## Elliðaárvogur/Ártúnshöfði Svæði 1: Reitur 12a

### Fyrirspurn til skipulagsfulltrúa

## Umsögn

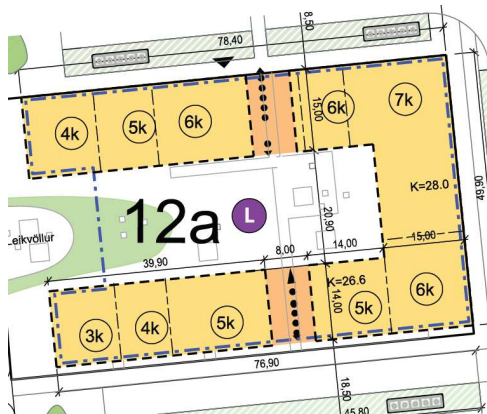
- Áætlað byggingarmagn tillögunnar ofanjarðar er í samræmi við deiliskipulag. Byggingarreitir eru ýmist 14m eða 15m djúpir og eru merktir inn á uppdrætti. Samkvæmt ákvæðum í kafla **6.1.3 Byggingarreitir**, á dýpt húsa á reitnum almennt ekki að fara yfir 12,5m eða 13,5m innan skilgreindra byggingarreitna. Almennt fylgir tillagan þessu.
- Samkvæmt ákvæðum í kafla **6.1.6 Svalir, útbyggingar [...]** mega svalir ná 0,8m út fyrir byggingarreit. Ekki er ekki þó heimilt að vera með svalir eða útbyggingar út fyrir lóðarmörk á jarðhæð. Norðvestast á lóðinni eru svalir á götuhæð sem ná út fyrir lóð og yfir gönguleið/borgarland. Endurskoða þarf staðsetningu þeirra.
- Skv. kafla **6.1.6** eiga allar íbúðir sem snúa að inngarði að hafa ýmist svalir og/eða franskar svalir að inngarði. Tryggja þarf að þetta sé alls staðar uppfyllt.

Deiliskipulagsupprættur

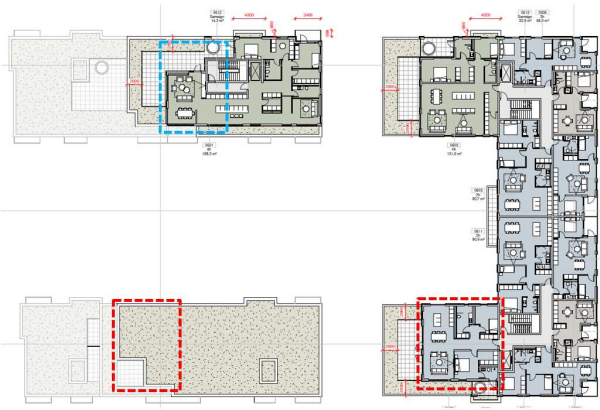
- Byggingarreitir deiliskipulags eru merktir inn á fyrirspurnarteikningar. Þar sést að byggðin fylgir þeim almennt. Byggingar fylgja þó ekki að öllu leyti þeirri hæðastöllum sem skilgreind er á deiliskipulagsupprætti. Skiptingin á upprætti er ekki leiðbeinandi nema að því marki að hægt sé að stilla hana af lítillega við hönnun. Hliðrun á hæðarskiptingu á ávallt að vera með þeim hætti að skuggavarp niður í aðliggjandi göturými eða inngarð aukist ekki verulega. Á tveimur stöðum er farið vel út fyrir stöllumarlínur deiliskipulags þannig að skuggavarp í inngarð eykst. (Sjá rauðu merkingar á grunnmynd af 6. hæð hér fyrir neðan.) Þetta þarf að endurskoða. Blá afmörkun á myndinni hér fyrir neðan sýnir einnig frávik frá stöllumarlínunum en þar sem hæðin er dregin til baka á norðurhlíð er hún ólíkleg til að auka skuggavarp verulega og skipulagsfulltrúi gerir því ekki athugasemd við útfærsluna. Að öðru leyti eru frávik frá stöllumarlínunum minni háttar.

- Í sérskilmálum fyrir reit 12a er kveðið á um að efstu hæðir húsa reitsins skulu inndregnar. Það er þó ekki skilgreint nánar og skipulagsfulltrúi gerir því ekki sérstaka athugasemd við þetta atriði en hvetur umsækjanda til þess að beita þessu verkfæri á þeim stöðum þar sem það vinnur best gegn skuggavarp og/eða dregur úr upplifun á hæð húsa úr augnhæð frá götu.
- Í sérskilmálum er hlutfall gólfplatá efstu hæða skilgreint. Ekki er átt við gólfplöt hverrar hæðar sem heild innan reitsins heldur hvern húskropp fyrir sig. Þannig virðist 6. hæð hússins út að Breiðhófa ekki uppfylla ákvæðið um að samsvara hámark 70% af stærð 5. hæðar (undirliggjandi hæðar). Þetta er afleiðing af því að þessi hæð fer vel út fyrir stöllumarlínur deiliskipulags, sbr. fyrri punkt, og þarf að endurskoða.
